**REALIZZAZIONE DI UN IMPIANTO DI TRATTAMENTO RIFIUTI LIQUIDI NON  
PERICOLOSI CON POTENZIALITÀ DI 50 TON/GIORNO E  
SVOLGIMENTO OPERAZIONI D8 E D9**

**Note post Conferenza dei servizi istruttoria dell'11/03/2024**

Committente: Globalambiente  
Sito: via Lacobella – Villanova di Denore (FE)  
Marzo 2024

*Fig. 2.1 – Biofiltro installato nell'impianto autorizzato di Faenza*

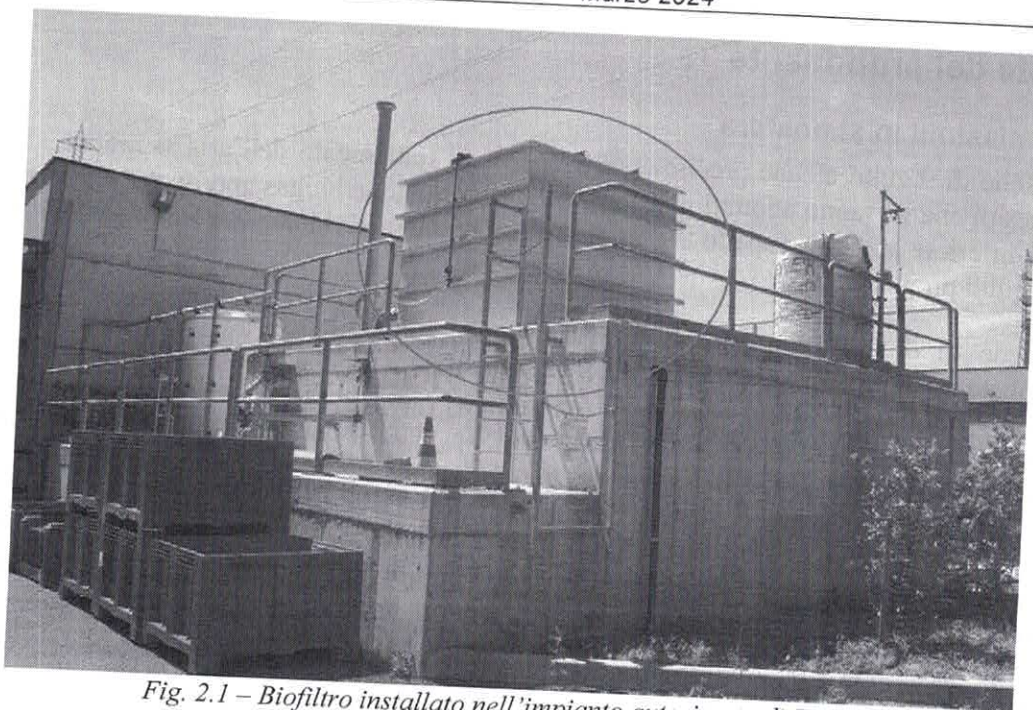
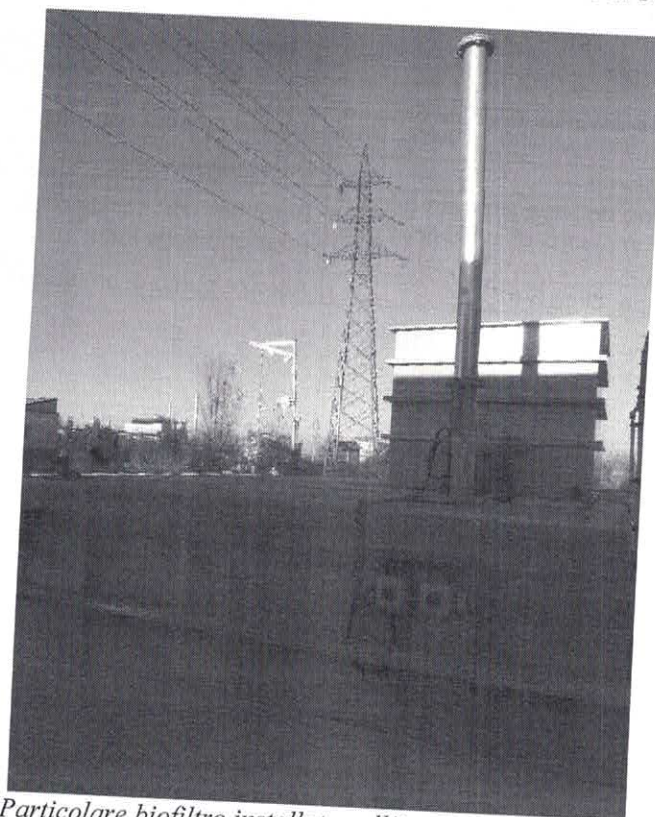
Si riportano di seguito alcune precisazioni in merito al trattamento dell'aria aspirata e al confronto con i presidi che verranno adottati nell'impianto di produzione biogas approvato, che sarà ubicato a distanza inferiore a 200 m rispetto al sito di localizzazione individuato per l'impianto di trattamento rifiuti liquidi proposto.

Si prevede di dotare l'impianto di un'aspirazione convogliata, che permetterà di mantenere leggermente in depressione il fabbricato ove sono posizionati gli stadi di grigliatura e dissabbiatura. In tal senso, quindi, l'impianto a carboni attivi tratterà l'aria potenzialmente fonte di odori sgradevoli proveniente da grigliatura/dissabbiatura, coagulazione, neutralizzazione, filtrazione e scarico bottini. Ciò, quindi, consentirà anche di aspirare e trattare anche i potenziali odori molesti che verranno liberati durante le operazioni di scarico dei bottini.

Di seguito si riporta un aggiornamento della Tab. 6.1 presente nel documento *Realizzazione di un impianto di trattamento rifiuti liquidi non pericolosi con potenzialità di 50 ton/giorno e svolgimento operazioni D8 e D9 – Risposta alle integrazioni richieste dalla Regione Emilia-Romagna*. Si ricorda che l'emissione E1 è associata ai carboni attivi mentre la E2 a biofiltro e scrubber ed è volta a trattare l'aria presente nei pressi dell'impianto SBR.

Tab. 6.1 rev. 1 – Confronto trattamento aria con biofiltro	
Impianto trattamento rifiuti liquidi	Impianto produzione biometano (già ritenuto accettabile)
Portata biofiltro con letto filtrante (E2): a tiraggio naturale	Portata biofiltro con letto filtrante: 5.800 m <sup>3</sup> /h
Durata emissione: 24 h/giorno	Durata emissione: 24 h/giorno
Scrubber di umidificazione dell'aria aspirata (filtrato da 1 m <sup>3</sup> di corteccia e impianto di umidificazione manuale)	Scrubber di umidificazione dell'aria aspirata e riduzione degli inquinanti
Altezza punto di emissione: circa 5 m	Altezza punto di emissione: 1,8 m

L'emissione E1 avrà portata pari a 800 Nm<sup>3</sup>/h (1.600 Nm<sup>3</sup>/h in fase di scarico liquami) con durata pari a 16 h/giorno, altezza del punto di emissione posta a circa +7 m da p.c., sezione di 0,07 m<sup>2</sup> e limite massimo di SOV in uscita pari a 10 mg/Nm<sup>3</sup>.

Alla luce dei dati sopra riportati si nota come l'emissione più considerevole derivante dall'impianto proposto sia rappresentato dall'emissione E1 connessa all'adsorbimento con carboni attivi. La portata di funzionamento risulta essere considerevolmente inferiore rispetto al trattamento con biofiltro previsto per l'impianto di produzione di biometano. Al contempo, anche la durata rappresenta un parametro sostanzialmente diverso se considerato in relazione alla portata associata. Si ritiene pertanto che l'effetto cumulo derivante dall'esercizio dei due impianti sia da ritenersi trascurabile.

Fig. 2.3 – Proposta scarico idrico con rispetto Tab. 4

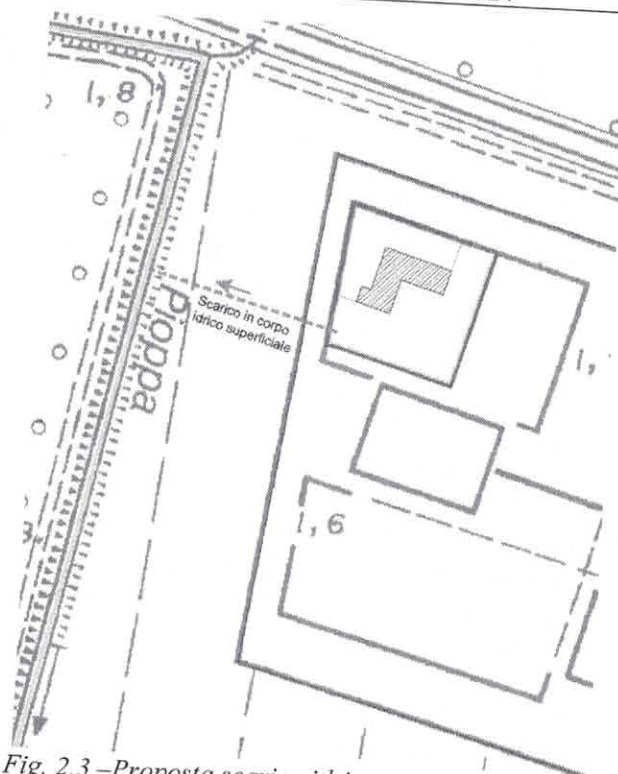
Fra le varie osservazioni presentate dal Consorzio di Bonifica Pianura di Ferrara (parere prot. n. 4910 del 06/03/2024), emerge che “[...] verificata la situazione locale e quella del bacino sotteso dalla sezione d'alveo in cui è previsto lo scarico, lo stesso si inserirebbe in un punto del condotto Pioppe in cui la portata non è sufficiente a garantire la capacità autodepurativa del corpo ricettore. In quel tratto, pertanto, non potendo garantire un deflusso idrico superiore a 20 cm per più di 10 mesi all'anno, il Consorzio non potrà rilasciare il proprio parere favorevole”.

Alla luce di quanto espresso dal Consorzio di Bonifica, la proprietà integrerà in fase di domanda di autorizzazione la documentazione progettuale al fine di perseguire una delle seguenti alternative:

- scaricare lo stesso quantitativo di acqua trattata (circa 50 m<sup>3</sup>/giorno) nel punto precedentemente individuato implementando il sistema di trattamento delle acque che verranno scaricate in modo da garantire il rispetto dei limiti di scarico nel suolo (Tab. 4 – *Limiti di emissione per le acque reflue urbane e industriali che recapitano sul suolo* del D.Lgs. 152/06) – v. Fig. 2.3;
- lo scarico avverrà nella porzione del Condotto San Romano caratterizzato da condizioni migliori per ciò che riguarda la garanzia del deflusso minimo vitale in attesa della realizzazione della rete fognaria a servizio della zona artigianale in cui si intende realizzare l'impianto di trattamento rifiuti liquidi – v. Fig. 2.4.

Il proponente inoltre inserirà nella progettazione dell'impianto in fase di domanda una specifica sezione di disinfezione al fine di maggiore tutela del canale oggetto dello scarico.  
Si provvederà ad inserire lo stadio di disinfezione ad ozono del refluo trattato.  
Eventuali migliori prescrittive saranno inserite in fase di presentazione della domanda.

Fig. 2.7 – Planimetria gestione acque (stralcio Tav. 5 rev. 1)

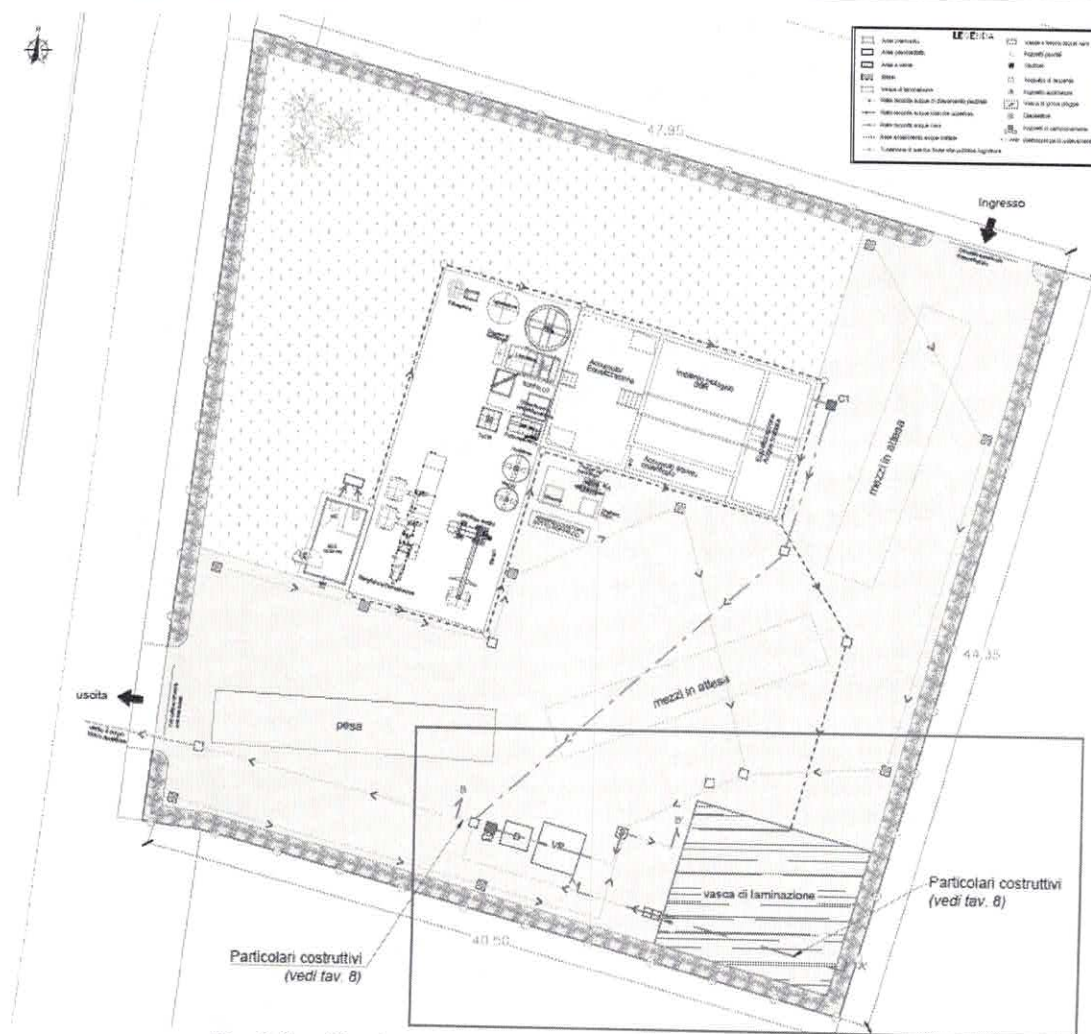
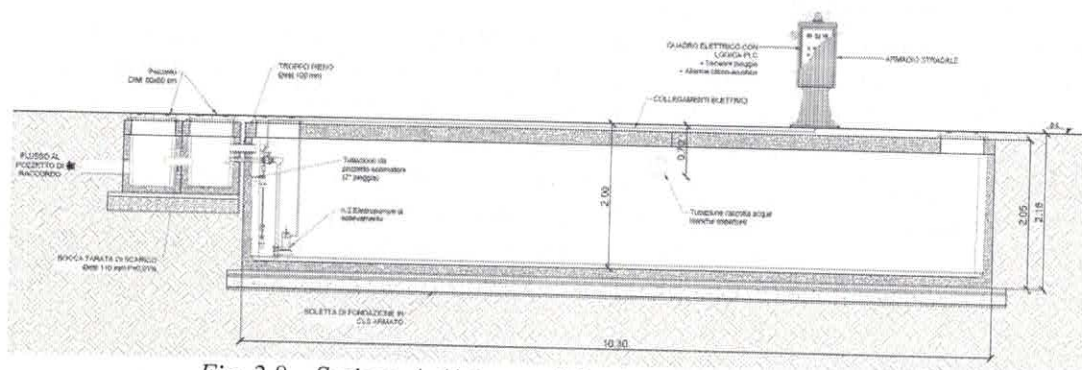
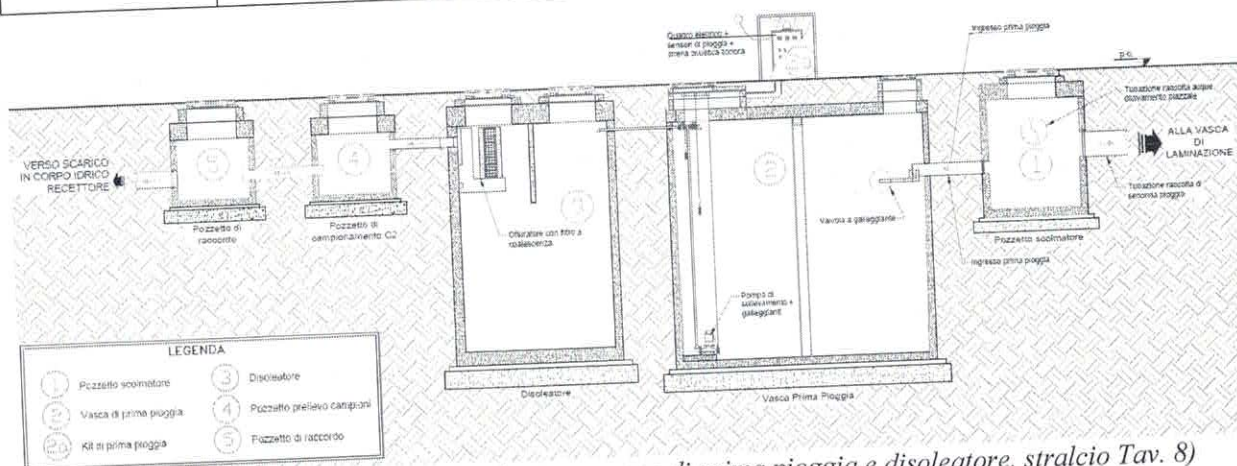
In merito alla possibile proliferazione di insetti molesti (prevalentemente zanzare) che potrebbero generarsi nei pressi dei ristagni di acqua, si precisa che la vasca di laminazione in progetto, così come tutti i manufatti afferenti alle reti per la gestione delle acque meteoriche, saranno interrati e in cls. Per tale motivo, quindi, tale problematica non si verificherà.

Si riportano di seguito le sezioni della linea comprendente la vasca di laminazione, la vasca di prima pioggia e il pozzetto disoleatore allegati al precedente documento presentato denominato *Realizzazione di un impianto di trattamento rifiuti liquidi non pericolosi con potenzialità di 50 ton/giorno e svolgimento operazioni D8 e D9 – Risposta alle integrazioni richieste dalla Regione Emilia-Romagna*.
